工程变更通知书 (ECN)

变更申请时间	2023/4/23	车型代号	ZY2130	变更申请输入文件	ECR0009223
客户名称	福田	提出人	<input checked="" type="checkbox"/> 客户 <input type="checkbox"/> 公司 <input type="checkbox"/> 供应商	ECN编号	ECN0004641
总成名称				总成件号	
零/部件名称				零/部件件号:	
项目阶段	<input type="checkbox"/> 模具开发阶段 <input type="checkbox"/> PPA阶段 <input type="checkbox"/> PP阶段 <input type="checkbox"/> P阶段 <input type="checkbox"/> 量产阶段	变更零件类型	<input type="checkbox"/> 自制件 <input type="checkbox"/> 采购件 <input type="checkbox"/> 外协件		
更改类型	<input type="checkbox"/> 设计 <input checked="" type="checkbox"/> 工艺 <input type="checkbox"/> 模具 <input type="checkbox"/> 夹具 <input type="checkbox"/> 检具 <input type="checkbox"/> 试验\检测方法 <input type="checkbox"/> 原材料 <input type="checkbox"/> 重要二次配套 <input type="checkbox"/> 其他:				
更改原因	<input type="checkbox"/> 改进措施 <input type="checkbox"/> 预防措施 <input type="checkbox"/> VA/VE <input type="checkbox"/> 客户要求 <input type="checkbox"/> 其它			是否需提交客户批准	<input type="checkbox"/> 是 <input type="checkbox"/> 否 <input type="checkbox"/> N/A

工程变更申请书 (ECR)

原因分析验证报告

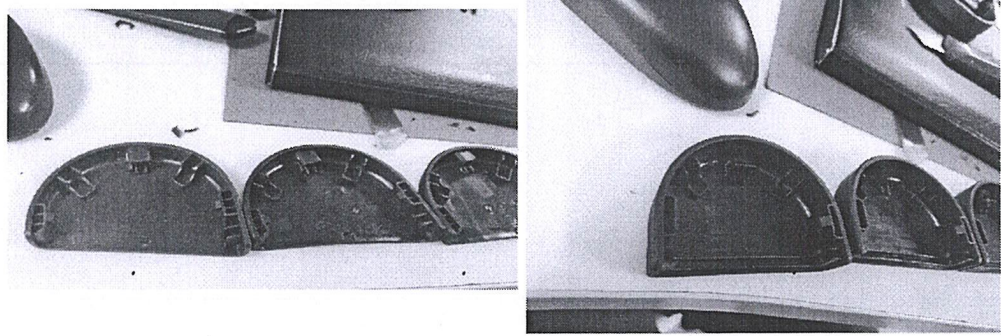
项目代码	ZY2130	项目类别	座椅	编制/日期	周赛 2023.4.24
总成名称		总成件号		审核/日期	
零部件名称	驾驶员前端右侧安装脚罩/驾驶员前端右侧安装脚罩	零部件件号	SLT0011312/SLT0010952	批准/日期	周赛
涉及产品成本增加/工艺装备变更费用/试验费用审批				批准/日期	
客户名称	福田	优先级	<input checked="" type="checkbox"/> 一般 <input type="checkbox"/> 紧急	提出人	客户
变更零件类型	<input checked="" type="checkbox"/> 自制件 <input type="checkbox"/> 采购件 <input type="checkbox"/> 外协件	项目阶段	<input type="checkbox"/> PCP阶段 <input type="checkbox"/> ED阶段 <input type="checkbox"/> ET阶段 <input type="checkbox"/> PT阶段 <input checked="" type="checkbox"/> SOP阶段		
问题来源	客户	发生时间	2023/4/23		
问题类别	<input checked="" type="checkbox"/> 产品设计类 <input type="checkbox"/> 管理流程类 <input type="checkbox"/> 有标准未执 <input type="checkbox"/> 复发 <input type="checkbox"/> 其他				
问题现状	目前欧马可主驾右侧地脚罩壳安装空间小，装车时地脚罩壳与地脚钣金前导向限位点时比较难对准（可以按照地脚罩壳边界与滑轨边界是否平行来大概判定），装配时容易破坏塑料件上导向结构，导致装配困难。				
真因分析	地脚罩壳限位槽内导向筋较多，空间较小，安装时不易对准，且材质较软，容易损坏。				
真因确认（验证问题再现）

永久对策	<p>取消地脚罩壳卡接槽内两侧和下导向限位筋条，Y导向限位结构加大与钣金件间隙至1.5mm，Z方向增加间隙至0.5mm。</p> 
------	---

对策验证效果	手工样件验证效果改善明显。
--------	---------------
